ZAPYTANIE OFERTOWE

1. Przedmiotem niniejszego zapytania ofertowego jest **wymiana kotłów centralnego ogrzewania (pozaklasowych) na kotły na pellet 5 klasy energetycznej wraz z montażem wkładów kominowych ze stali kwaso-żaroodpornej oraz wykonaniem wentylacji nawiewno-wywiewnej w 6 mieszkaniach komunalnych należących do Gminy Mirsk.**

Opinia - 18470

z wyników przeprowadzonych oględzin- ekspertyzy urządzeń grzewczo-kominowych

18470

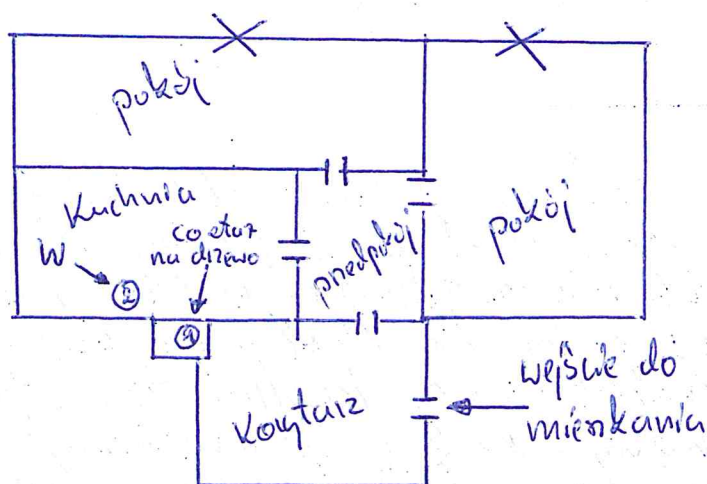
Palenisko CO etar na drewno 5Kl zainstalować do
przewodu kominowego nr 1 po montażu wkładu kominowa-
rega z blachy kwasoodpornej o średnicy dostosow-
owanej do masy paleniska CO etar na drewno 5Kl.
Wentylację wykriewną kuchni zainstalować do
przewodu kominowego nr 2 po jego wzmocnieniu wyko-
paniu z materiałów ocieplających o średnicy min 150mm
wyprowadzonym ponad dach budynku. Wykonać wenty-
lację nawiewną zgodnie z obowiązującymi przepisami

Inne uwagi: po zainstalowaniu w/p paleniska oraz wentylacji

18477

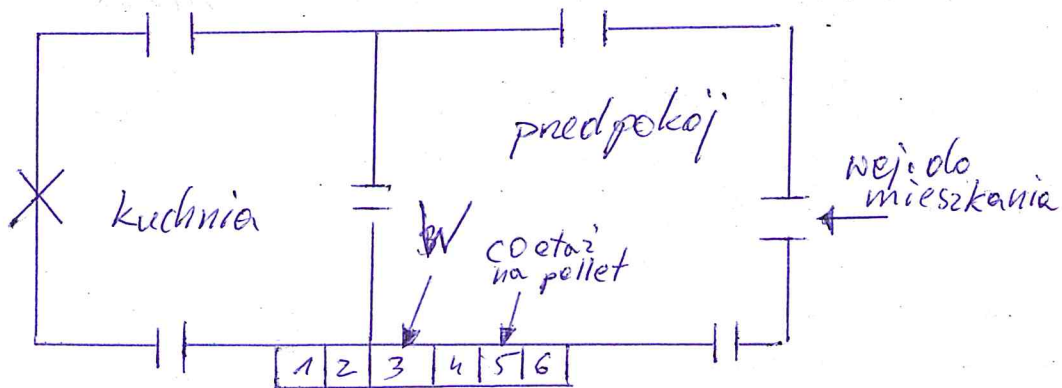
Palenisko CO na pellet 5kl zainstalować w pomieszczeniu przedpokoju do przewodu kominowego nr 5 po montażu wkładu kominowego z blachy kwasoodpornej o średnicy dostosowanej do mocy paleniska oraz pellet i po likwidacji paleniska kuchennego z w/w przewodu kominowego nr 3. Wykonać wentylację mechaniczną zgodnie z obowiązującymi przepisami.

Inne uwagi: Po zainstalowaniu w/w paleniska oraz wentylacji zgłosić do RZK nr 4 w Gryfowie Śl. celem sprawdzenia

18468

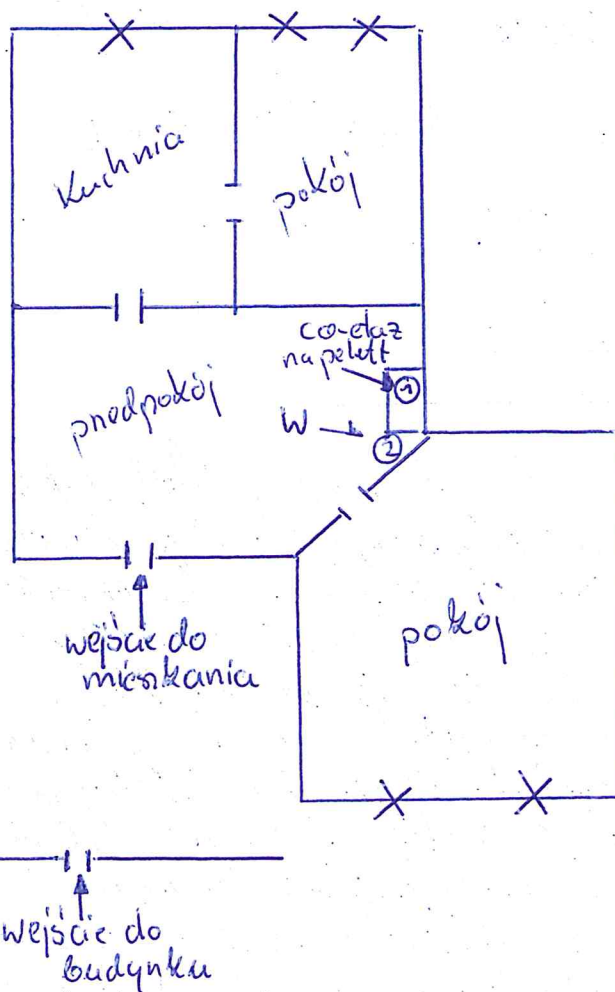
Palenisko 10 etar na pellet 5Kl zainstalować w pomieszczeniu, przedpokojem do przewodu kominowego 1-go zainstalować wlotem kominowego z blachy kwasoodpornej o średnicy dostosowanej do mocy w/s paleniska 10 etar na pellet 5Kl. Wentylację wyrzutową przedpokojem zainstalować do przewodu kominowego nr 2 go i nawiązać jej do wlotu kominowego z metalizacją wlotem kominowym min. 150 mm wyproszkowanego pościel blach białych. Wykonać wentylację nawiązując z obowiązuje cym i opisami.

Inne uwagi: Po zainstalowaniu w/s paleniska oraz wentylacji złożyć do RZK nr 4 w Gryfowie SL aktom sprawozdanie

18469

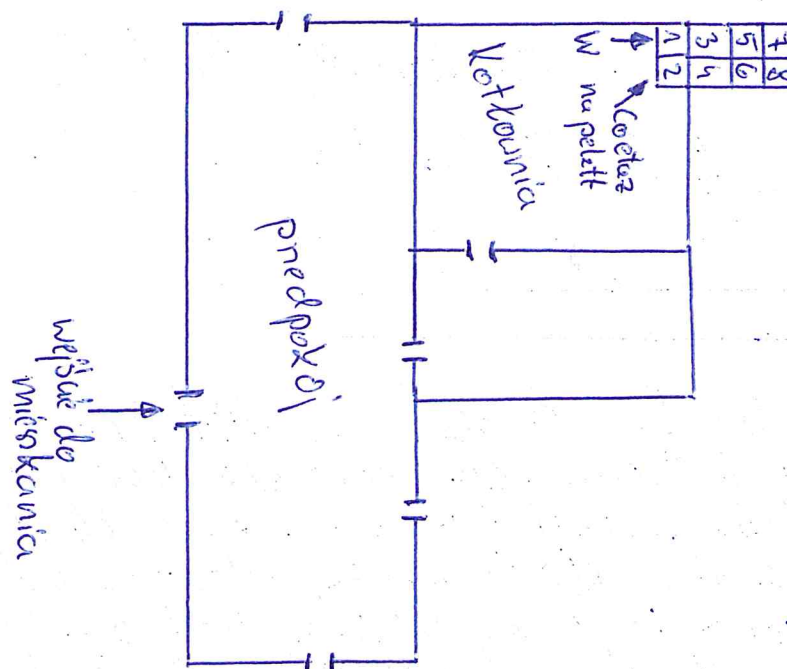
Palenisko co etar na pellet 5Kl zainstalować w pomieszczeniu kotłowni o metodę kominową nr 2 po montażu wkładu kominowego z blachy kwasoodpornej o średnicy dostosowanej do mocy uł paleniska (Dm pellet). Wentylację wydawczą kotłowni zainstalować o metodę kominową nr 1. Wykonać wentylację nawiewną zgodnie z obowiązującymi przepisami.

Po zainstalowaniu uł paleniska oraz wentylacji zptarć o RZK nr 4 w bystrzcu st celem sprawdzenia

1847-1

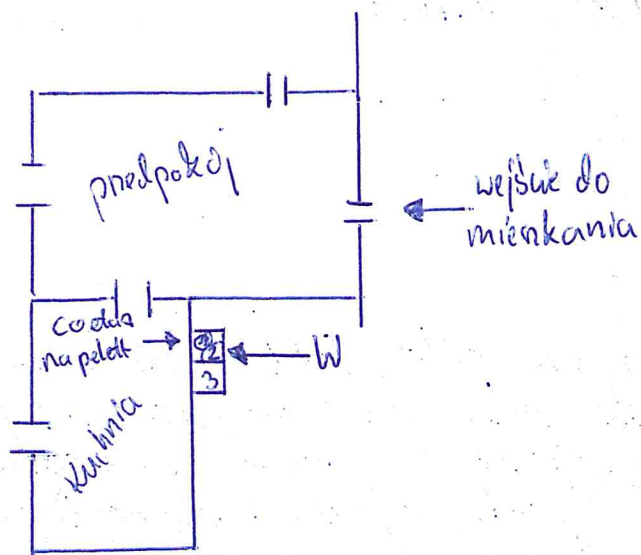
Palenisko 10 eter na pellet 5Kl zainstalować w po-
mieszczeniu kuchni ob. przewodu kominowego nr 1 po
montażu wkładu kominowego z blachy kwasoodpo-
wnej o średnicy dostosowanej do mocy paleniska 10 eter
na pellet 5Kl. Wentylację wysięwną kuchni zainste-
lować ob. przewodu kominowego nr 2. Wykonać
wentylację nawiewną zgodnie z obowiązującymi
przepisami.

Inne uwagi: Po zainstalowaniu rfu paleniska oraz wentylacji
złotej do RZK nr 4 w Gryfowie Śl. celem sprawdzenia

18472

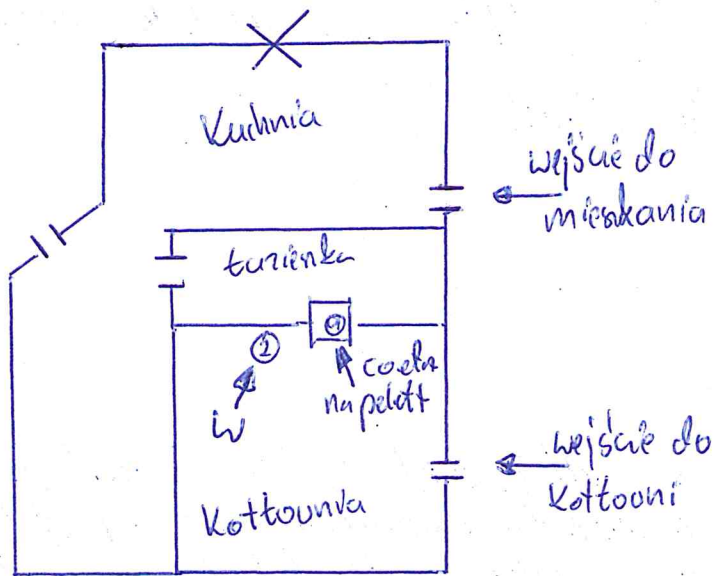
Palenisko 10 etai na pellet 5Kl zainstalować w pomieszczeniu kotłowni do przewodu kominowego nr 1 po montażu whiteolu kominowego z blachy kwasoodpornej o średnicy do 100mm do mocowania do ściany w/o pocięcia 10 etai na pellet 5Kl. Wentylację nawiewną kotłowni zainstalować do przewodu kominowego nr 2 w miejscu wykonanego z materiałów atestowanych o średnicy min 150mm i wyprowadzonego ponad dach budynku. Wykonać wentylację nawiewną zgodnie z obowiązującymi przepisami.

Inne uwagi: Po zainstalowaniu w/o paleniska oraz wentylacji zgłosić do RZK nr 4 w Byławie śl. celem sprawdzenia
